PIRELY/4006/2018, Jätehuoltoa ja jätteenkäsittelyä koskeva YVA-hanke

Hankkeesta vastaava: Tarasten Kiertotalousalue Oy

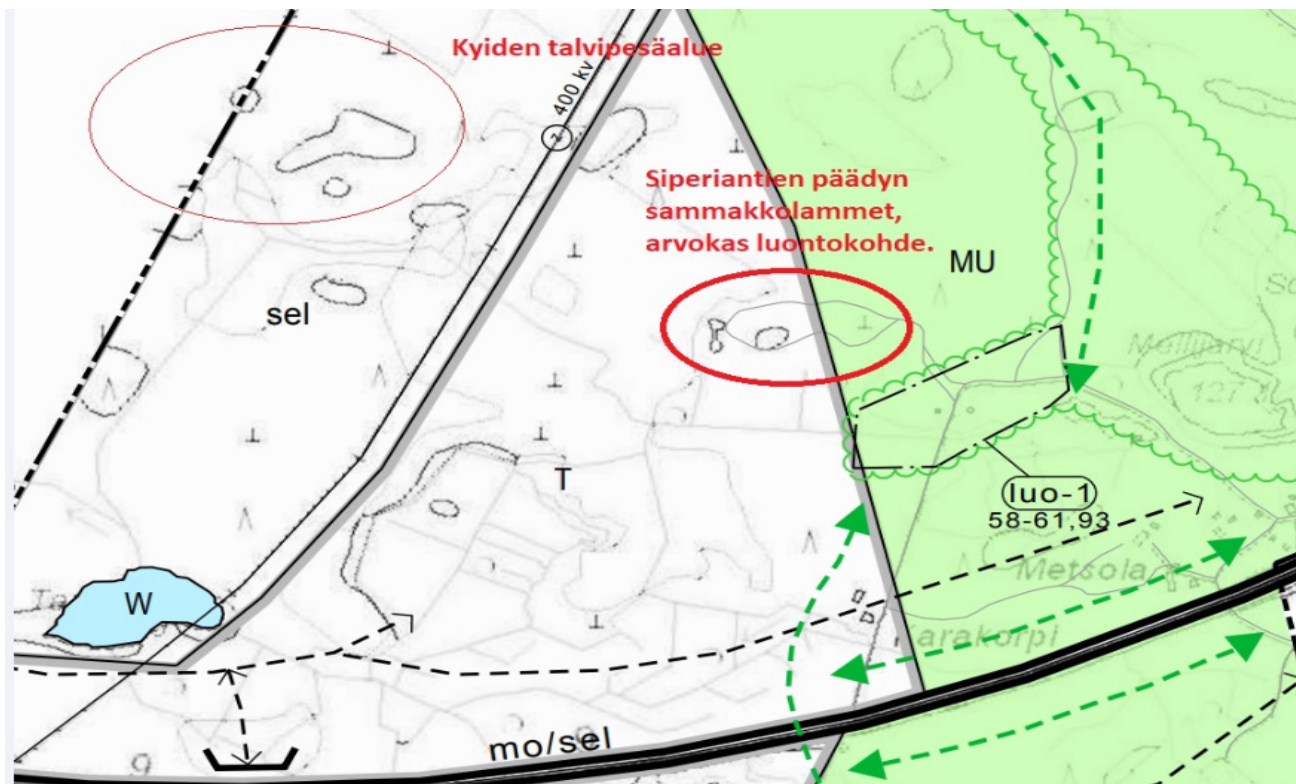
Asiamme koskee Tarastenjärven Kiertotalousalueen luonnontilaa ja alueen elämistää tulevaisuuden maanmuokkausten ja rakennustöiden välittömässä läheisyydessä. Huolena on erityisesti alueen itäpäädyssä kaava-alueen rajalla sijaitsevan arvokkaan ja lajirikkaan luontokohteen huomioiminen ja huomioimatta jääminen luonnontilaselvityksissä.

Olemme **Suomen Herpetologinen Yhdistys ry.**:ssä, **Luonto-Liiton Hämeen Piirin** ja **Suomen luonnonsuojeluliiton Pirkanmaan piirin** kanssa huolissamme tämän ainutlaatuisen matelija- ja sammakkoeläinluontokohteen puolesta, sillä tämä kosteikkoalue on nähtävästi jäänyt juuri ja juuri Ruutanan osayleiskaavalla näkyvän (kaava 26) vihreän MU-alueen ulkopuolelle.

Tulevaisuuden maanmuokkauksien ja kaatopaikka- ja teollisuusalueen valumavesien suunnitelmia olisi syytä tarkastaa, miettiä ja muokata uudelleen, sillä suorien maanmuokkaustoimien ohella valumavedet ovat todennäköisesti suurin uhka alueen kosteikolle ja elämistölle.

Olisiko aluetta mahdollista jopa liittää Ruutanan osayleiskaavalla näkyvään (kaava 26) MU-alueeseen tai jotain muuta mahdollisuutta varjella tuota kosteikkoaluetta? Aluehan ei pinta-alallisesti ole kovinkaan laaja, ja kyseessä vuosittain sulamis- ja sadevesistä täysin vettyvää aluetta, joka kuivuu loppukesään mennessä 1-3 pieneksi lampareeksi, joten höttöisen maan vuoksi rakentamiseen tarvinnee runsasta paalutusta ja maanmuokkausta.

Yhdessä toivoisimme että Kiertotalousalueen toimijat sekä Kangasalan Kaupungin kaavoitus- ja ympäristöviranomaiset, ottaisivat kosteikkoalueen ja siellä elävät eläinsuojelulain nojalla suojellut lajit huomioon, jotta välttyttäisiin tuon mielenkiintoisen ja lajirikkaan alueen tuhoutumiselta. Mielestämme helpoin ja toivomamme ratkaisu olisi kosteikkoalueen liittäminen Ruutanan osayleiskaavalla näkyvään (kaava 26) MU-alueeseen.
